**LINEA AV/AC MILANO - VENEZIA**  
**LOTTO FUNZIONALE TRATTA AV/AC BRESCIA - VERONA**  
**NODO AV/AC DI VERONA: INGRESSO OVEST**

**INTEGRAZIONI RICHIESTE DALLA COMMISSIONE TECNICA DI VERIFICA DELL'IMPATTO AMBIENTALE – VIA E VAS**

NOTA CTVA.REGISTRO UFFICIALE.2017.0000299 DEL 02/02/2017

**QUESITI 2-6-7-8 – AMBIENTE IDRICO: ACQUE SUPERFICIALI**  
**QUESITI 10-11 – SUOLO E SOTTOSUOLO: ACQUE SOTTERRANEE**

#### **4.1 Sistema di drenaggio acque di piattaforma**

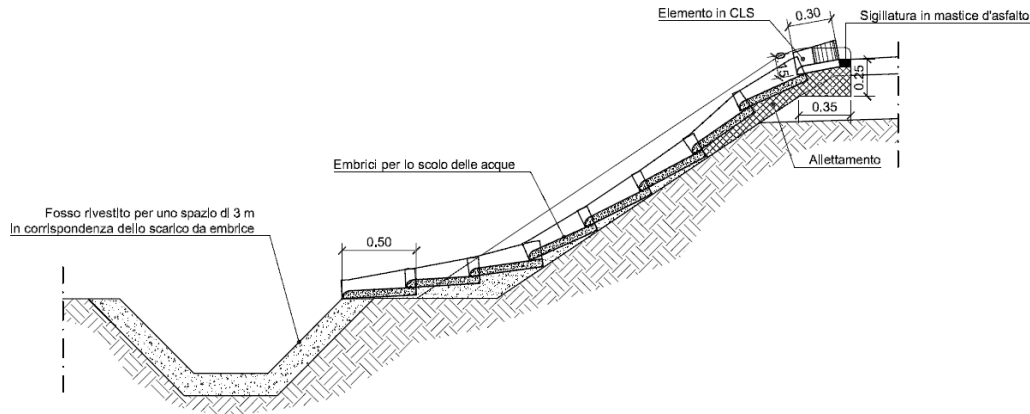
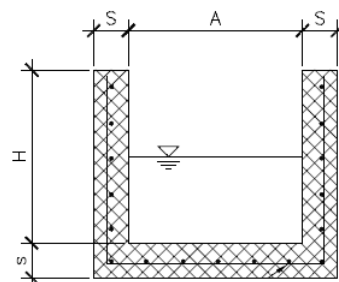
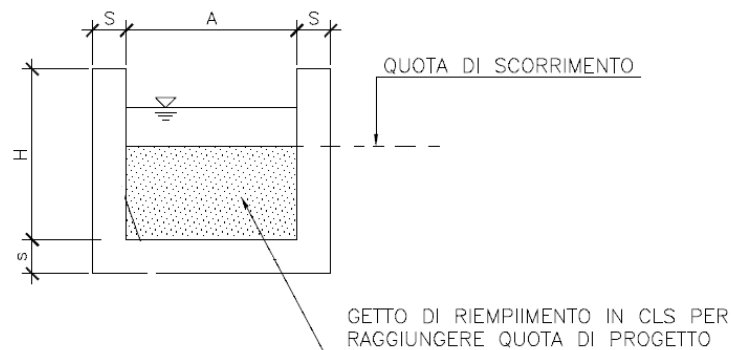
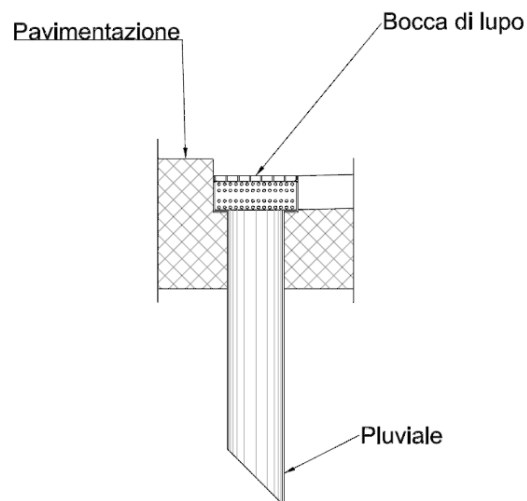
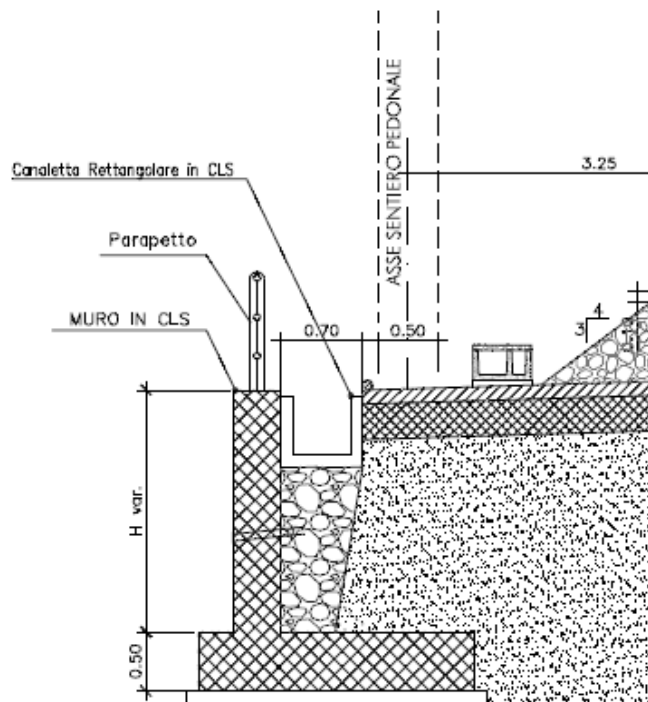
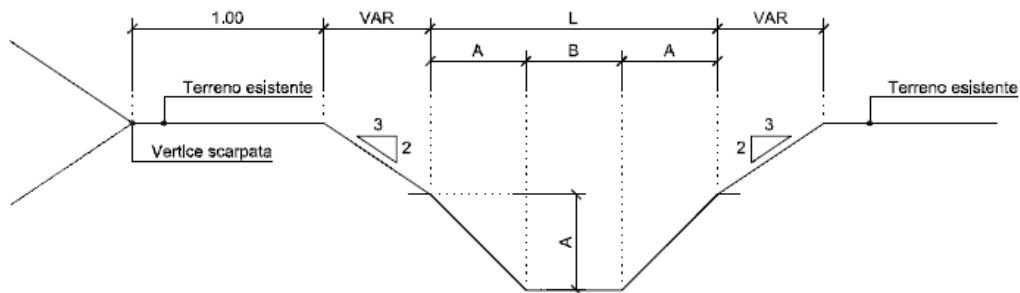
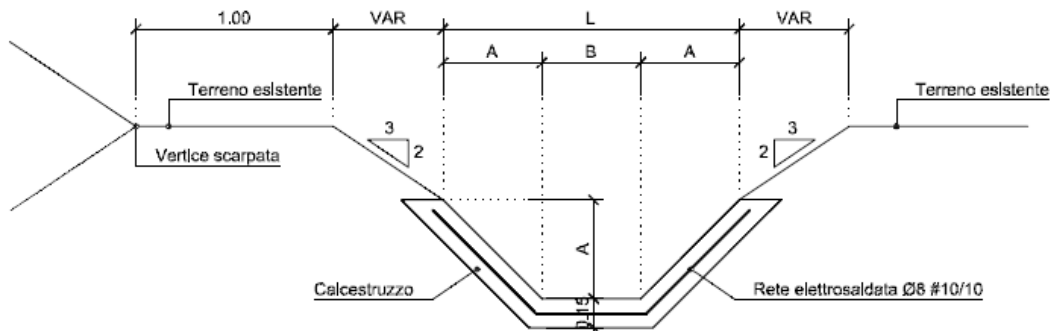
b) *Approfondire il grado di dettaglio circa le caratteristiche tecniche della rete di drenaggio e smaltimento delle acque di dilavamento della piattaforma ferroviaria, con i recapiti puntuali, tenendo conto di eventuali scarichi già esistenti (Cfr. Art. 39 delle NTA contenute nel PTA della Regione Veneto: “Acque meteoriche di dilavamento, acque di prima pioggia e acque di lavaggio”).*

Si descrivono brevemente le modalità di smaltimento delle portate drenate dalla piattaforma:

La raccolta delle acque di piattaforma avviene in corrispondenza dell'elemento marginale della carreggiata, costituito da un cordolo in conglomerato bituminoso interrotto con un interasse minimo adeguatamente dimensionato, per consentire, attraverso canalizzazioni in embrici, disposte lungo le scarpate, il recapito delle acque di piattaforma nei fossi di guardia di forma trapezoidale, previsti al piede del rilevato. In genere i fossi sono previsti in terra e, rivestiti per una lunghezza di 3.00 m, in corrispondenza dello scarico dell'embrice, nel caso in cui le condizioni di pendenza e portate di progetto lo richiedano i fossi di guardia saranno rivestiti in cls.

La raccolta delle acque di piattaforma nei tratti in trincea della linea ferroviaria avviene diversamente a seconda della lunghezza del tratto stesso. In particolare:

Il sistema di drenaggio dei viadotti è costituito da bocche di lupo realizzate sul cordolo laterale del diametro classico di 200 mm ad interasse fisso che garantiscono l'allontanamento delle acque della piattaforma a mezzo di un pluviale in materiale plastico di lunghezza classica 1.10 m.

In testa muro è prevista una canaletta rettangolare in cls di dimensioni 0.50X0.50 m. Sono previsti dei tubi Ø150 in PVC disposti a quinconce lungo il muro per annullare la pressione idrostatica nel terrapieno.

Sono utilizzate canalizzazioni a sezione trapezia in terra, con inclinazione delle sponde pari a 1/1, caratterizzate da dimensioni minime pari ad una larghezza alla base ed una altezza pari al minimo a 0.50 m.

Nel caso in cui le condizioni di pendenza e portate di progetto lo richiedano i fossi di guardia saranno rivestiti in cls. I fossi inoltre si prevedono rivestiti in calcestruzzo nel caso di velocità elevate o difficoltà di manutenzione dell'opera stessa.

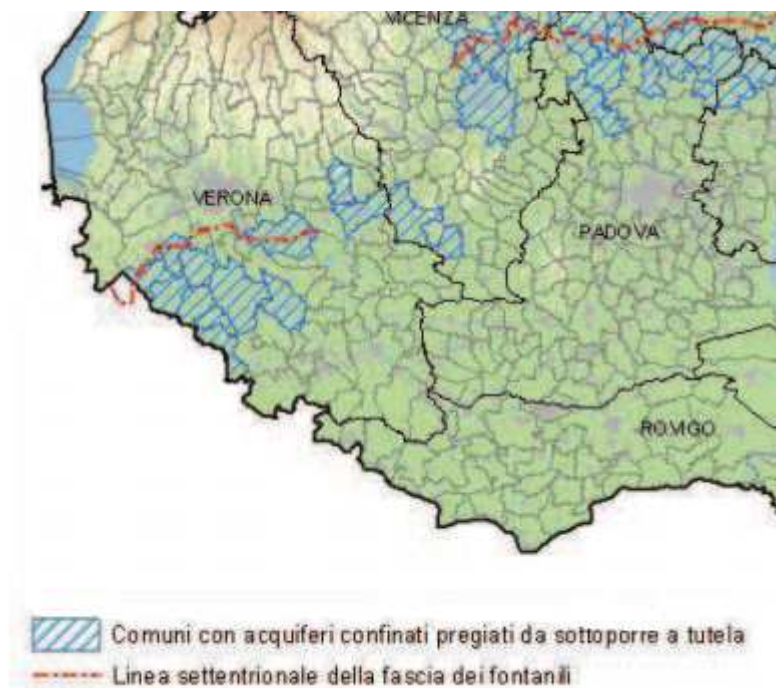
*Integrare la documentazione relativa alle opere destinate alla salvaguardia della falda, specialmente lungo i tratti in cui le opere in progetto risultano essere più prossime alla stessa, e quindi con maggiori rischi di vulnerabilità sia da un punto di vista quantitativo che qualitativo.*

Si riporta un estratto delle tavole fornite dalla Regione in cui si evidenziano gli acquiferi confinati pregiati sottoposti a tutela secondo il comma 6 del precedente articolo:

Le potenziali interferenze tra il tracciato di progetto e le fasce di rispetto dei pozzi ad uso idropotabile (dataset Acque Veronesi), sono state preliminarmente valutate con metodo geometrico assumendo l'area di influenza pari ad un raggio pari a 200 m rispetto al pozzo (vedi relazione IN0910R69RGGE0002001A, ed elaborati IN0910R69G6GE0002001A e IN0910R69G6GE0002002A) il tutto concorde con le norme precedentemente citate.

Vista la permeabilità media del sottosuolo e la soggiacenza elevata della falda nelle zone di interesse e la mancanza di interazione diretta con le opere in progetto non si denotano, allo stato attuale delle conoscenze, criticità significative in riferimento alla salvaguardia della falda.
